Vysvětlení, změny nebo doplnění zadávacích podmínek č. 1

„Nástavba, přístavba a st. úpravy objektu čp.10“

Obec Všejanya

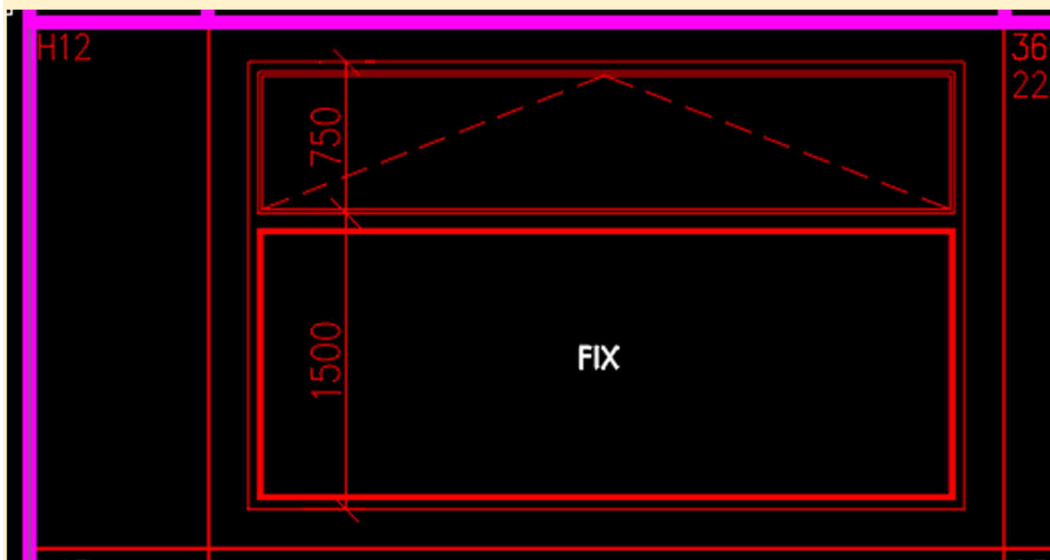
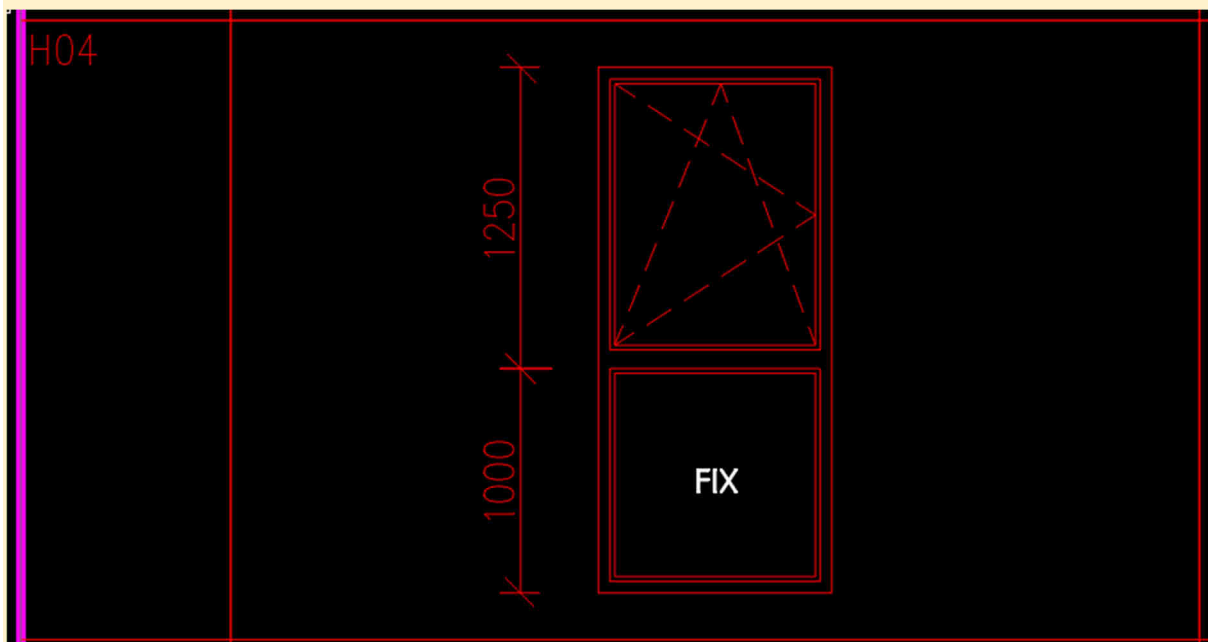
Při plastových prvcích H09, H10, H11 prosíme o doplnění velikosti bočních a horních světlíků.

Jedná se o rekonstrukci a bude nutné hrubé otvory zaměřit až po začištění ostění/nadpraží...

Pro potřeby kalkulace nabídkové ceny položky naceňte dle následujícího nákresu:

UZNAČENÍ	SCHEMA	ROZMĚRY [mm]
H09/L		900 x 2025
H09		2550 x 2900
H10		2550 x 3000
H11		1750 x 3000

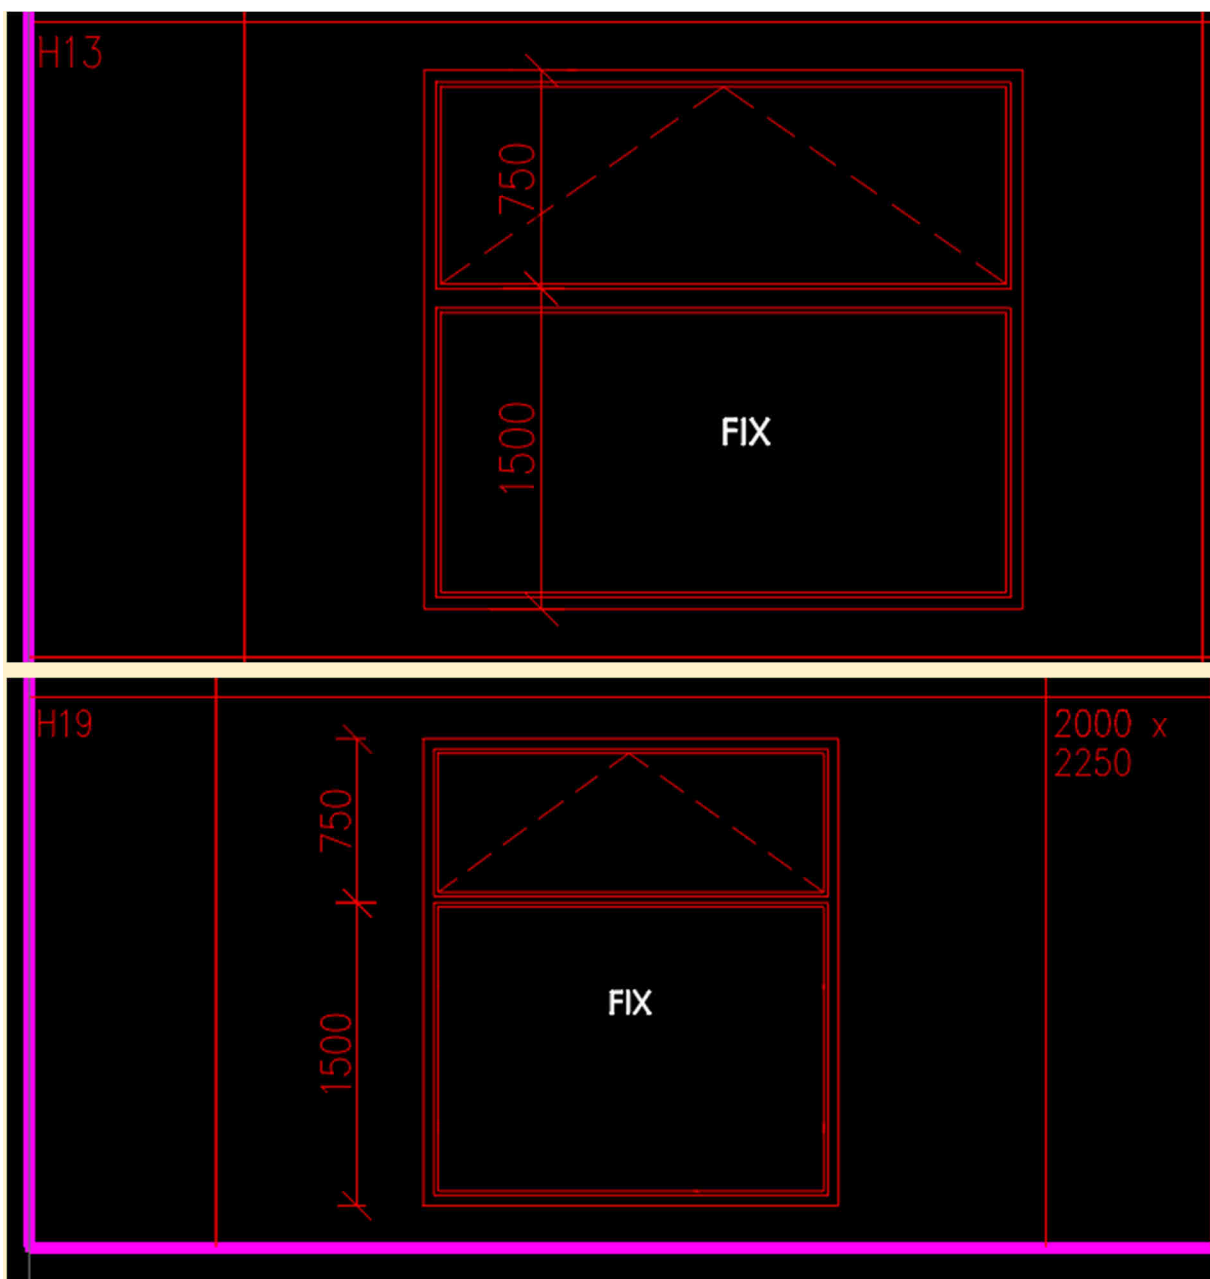
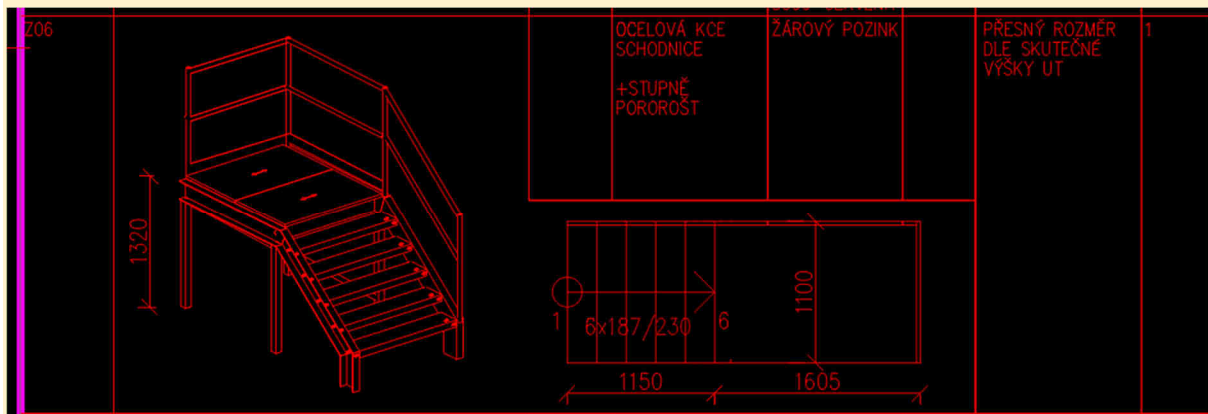
Při plastových oknech H4, H04 a H19 zase poměr fixních a otevíraných částí.

Jedná se o rekonstrukci a bude nutné hrubé otvory zaměřit až po začištění ostění/nadpraží...

Pro potřeby kalkulace nabídkové ceny položky naceňte dle následujících nákresů:

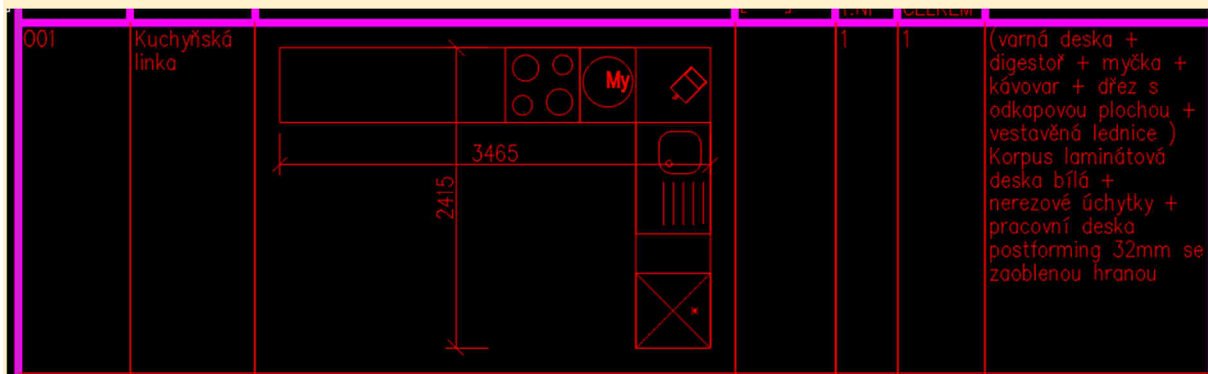
Kuchyňská linka s označením 001 ve výpisu prvků nemá rozměry.

Doplněny kóty:
